## Sicherheitshinweis: Konsolbleche Ausgleichszylinder TB270.4 (HV5), TB290.1 und TB300

state	Index	modification	date	name
40438	01	Added TB 270.4 HV5	08.01.26	pk
	date 09.01.2026	mod. pk	page 1	pages 1
		chk. tw		
	description	Safety Bulletin TB270.4 (HV5), TB290.1, TB300	Drawing number <b>0927000000</b>

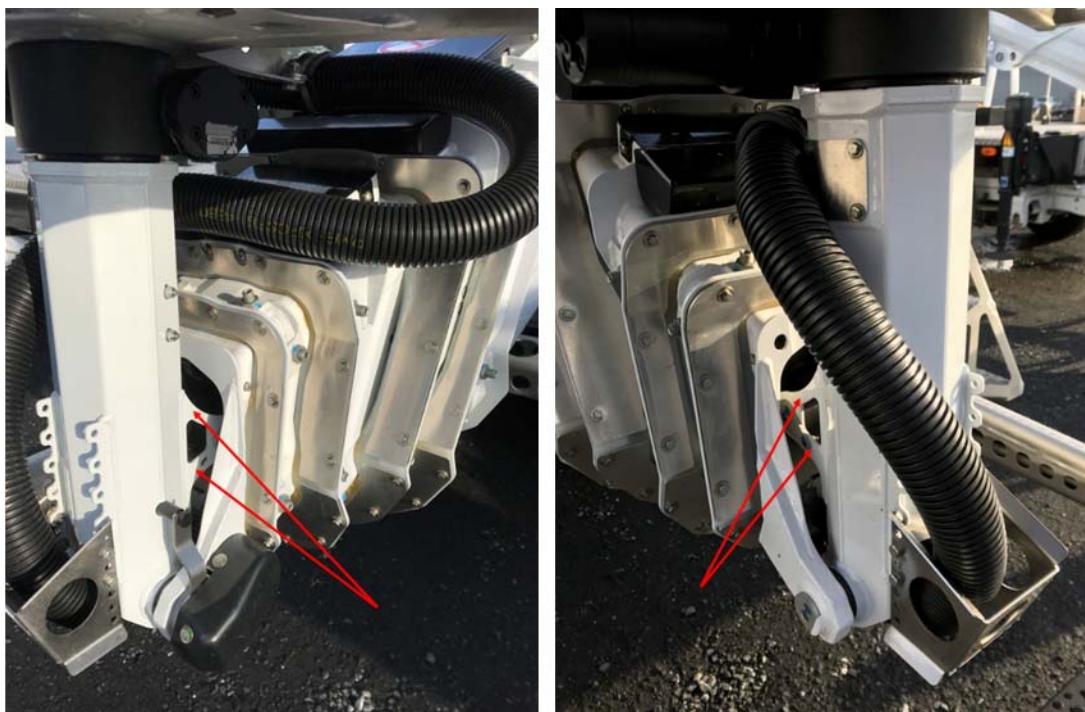
Im Rahmen unserer Marktbeobachtung haben wir festgestellt, dass es bei den Steigern TB 270.4 (HV5), TB 290.1 und TB 300 durch unsachgemäßen Betrieb oder durch Unfall zu Verformungen / Beschädigungen der Konsolbleche des Korb-Nivellier-Zylinders kommen kann. Diese können aus Überlastung zum Beispiel durch Anstoßen des Korbes gegen ein Hindernis während des Steiger-Betriebes oder durch einen Verkehrsunfall hervorgerufen werden.

In seltenen Fällen wird dieser Schaden bei der Sichtprüfung nicht erkannt, sodass bei weiterem Betrieb ein Versagen der Verbindung nicht auszuschließen ist.

Bei erkennbaren Verformungen und / oder Anrisse an den in den Bildern gekennzeichneten Stellen ist der Betrieb des Steigers einzustellen und der RUTHMANN-Service zu kontaktieren.

Daher ist bei der arbeitstäglichen Sichtprüfung der Maschine durch das Bedienpersonal besonderes Augenmerk auf die Unversehrtheit der Konsolbleche zu legen. Die Konsolbleche sind in der Transportanordnung gut sichtbar.
